### **Umrüstung / Änderung der Cutterposition bei OMEGA Gurtzeugen**

Geringfügige Änderung gemäß  
 EBH Klasse 1 u.2  
 des V1R1 (Omega mit Quick / Rush)

Geringfügige Änderung gemäß  
EBH Klasse 1 u.2 des  
TD 400 (Omega Tandem mit Quick 400)

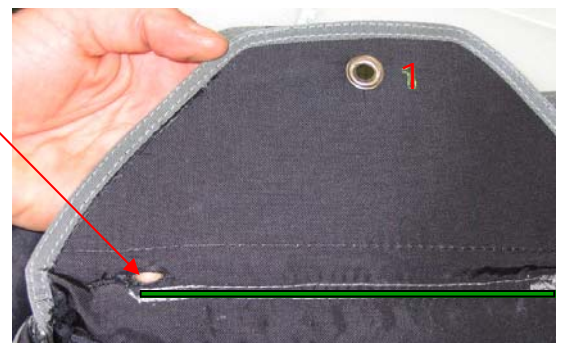
Um Verzögerungen bei der Auslösung des Reservefallschirms durch einen Öffnungsautomaten auf Grund von zu langen Verschlusschlaufen vorzubeugen, wird nach Rücksprache mit den Herstellern von Öffnungsautomaten das Aktivierungselement bei allen unseren Gurtzeugen von der Klappe 1 des Reservecontainers auf die Klappe 3, oberhalb des Federhilfsschirmes verlegt.

Die manuelle Auslösbarkeit des Reservefallschirmes bleibt uneingeschränkt möglich.  
Längen der zu verwendenden Verschlusschlaufen siehe: Gerätehandbuch EH-O-V1R1, Seite 19

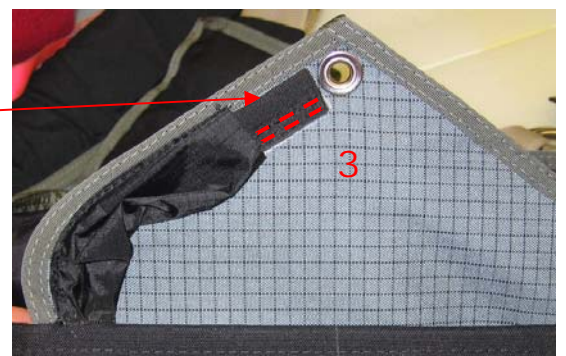
Die bereits vorhandene Kabelführung und Halter für das Aktivierungselement auf der Klappe 1 müssen entfernt werden.

Es wird ein circa 15 mm langes Loch in die Klappe 1 oberhalb der Verriegelung der Klappe 3 (Mittelklappe) geschnitten und die Schnittkanten verschweißt.

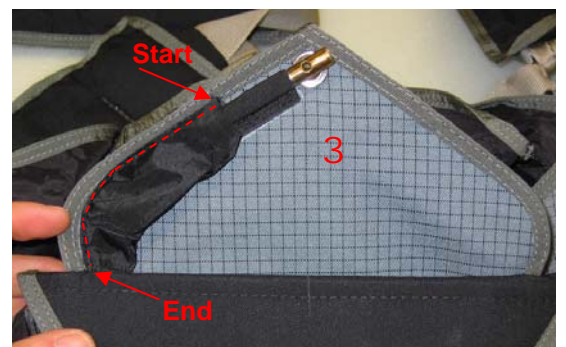
Die elastische Halterung des Aktivierungselementes dicht neben die Edelstahlöse mittels Kastennaht aufnehmen.

Den selbstklebenden Stoffschlauch an dem Einfassband der Klappe 3 entlang und durch das Loch in der Klappe 1 hindurch, bis in die Kabeltasche des Öffnungsautomaten-Halterung hineinlegen. Anschließend an der linken Kante vernähen. Den Anfang und das Ende der Naht verriegeln. Den Stoffschlauch so dicht wie möglich bis an die Klappe 1 heran festnähen.

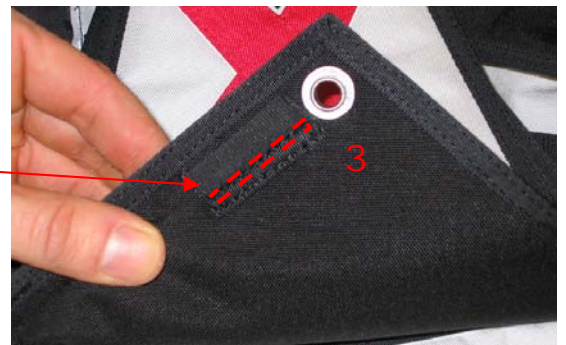
Die bereits vorhandene Kabelführung und Halter für das Aktivierungselement auf der Klappe 1 müssen entfernt werden.

Es verbleibt nur ein kurzes Stück der Kabelführung auf der Innenseite des Reservecontainers.

Es wird ein circa 15 mm langes Loch in die Klappe 1 oberhalb der **Verriegelung** der Klappe 3 (Mittelklappe) geschnitten und die Schnittkanten verschweißt.

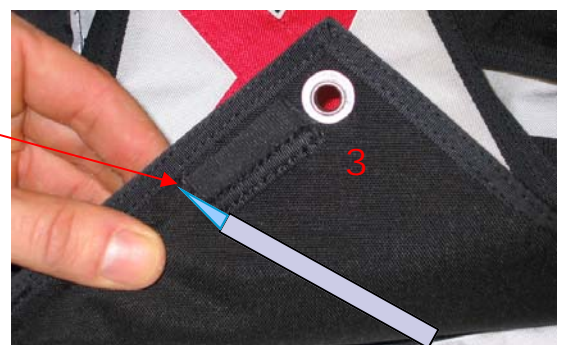
Die elastische Halterung des Aktivierungselementes dicht neben die Edelstahl-Öse mittels Kastennaht aufnähen.

Die innere Stoffschicht der Klappe 3 mit einem scharfen Messer circa 15 mm lang einschneiden. Hier wird das Aktivierungselement des Öffnungsautomaten durchgeführt.

Das Aktivierungselement wird nun durch die Klappe 1, in die Klappe 3 zwischen die Stofflagen geführt.

Am Einschnitt der inneren Stofflage wird das Aktivierungselement wieder aus der Klappe 3 herausgeführt und in die elastische Halterung eingeschoben.

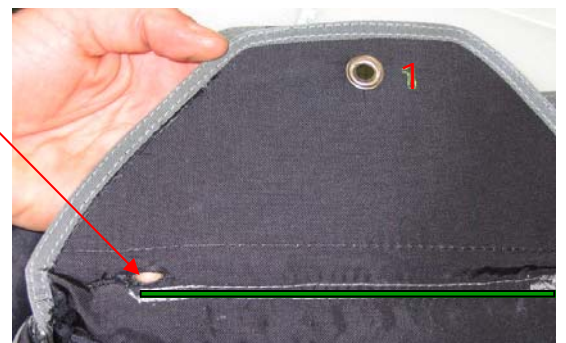
Um Verzögerungen bei der Auslösung des Reservefallschirms durch einen Öffnungsautomaten auf Grund von zu langen Verschlusschlaufen vorzubeugen, wird nach Rücksprache mit den Herstellern von Öffnungsautomaten das Aktivierungselement bei allen unseren Gurtzeugen von der Klappe 1 des Reservecontainers auf die Klappe 3, oberhalb des Federhilfsschirmes verlegt.

Die manuelle Auslösbarkeit des Reservefallschirmes bleibt uneingeschränkt möglich.

Längen der zu verwendenden Verschlusschlaufe:  
max. 16 cm von der Unterlegscheibe bis zum Ende der Verschlusschlaufe.

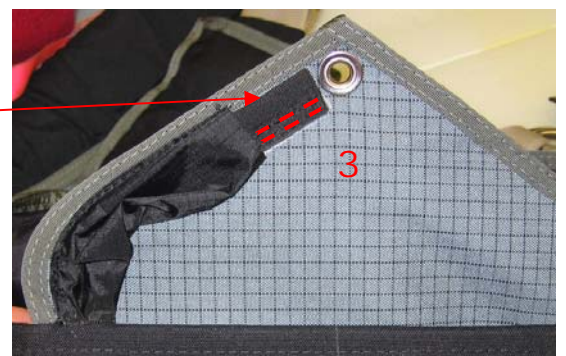
Die bereits vorhandene Kabelführung und Halter für das Aktivierungselement auf der Klappe 1 müssen entfernt werden.

Es wird ein circa 15 mm langes Loch in die Klappe 1 oberhalb der **Verriegelung** der Klappe 3 (Mittelklappe) geschnitten und die Schnittkanten verschweißt.

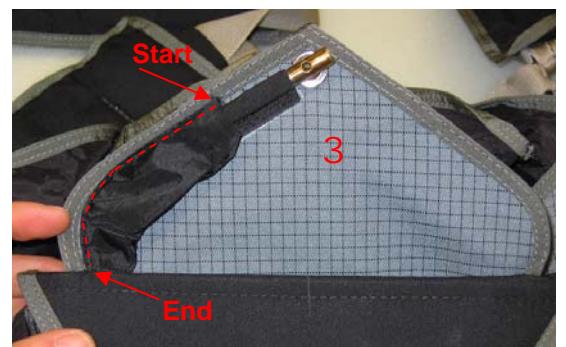
Die elastische Halterung des Aktivierungselementes dicht neben die Edelstahlöse mittels Kastennaht aufnähen.

Den selbstklebenden Stoffschlauch an dem Einfassband der Klappe 3 entlang und durch das Loch in der Klappe 1 hindurch, bis in die Kabeltasche des Öffnungsautomaten-Halterung hineinlegen. Anschließend an der linken Kante vernähen. Den Anfang und das Ende der Naht verriegeln. Den Stoffschlauch so dicht wie möglich bis an die Klappe 1 heran festnähen.
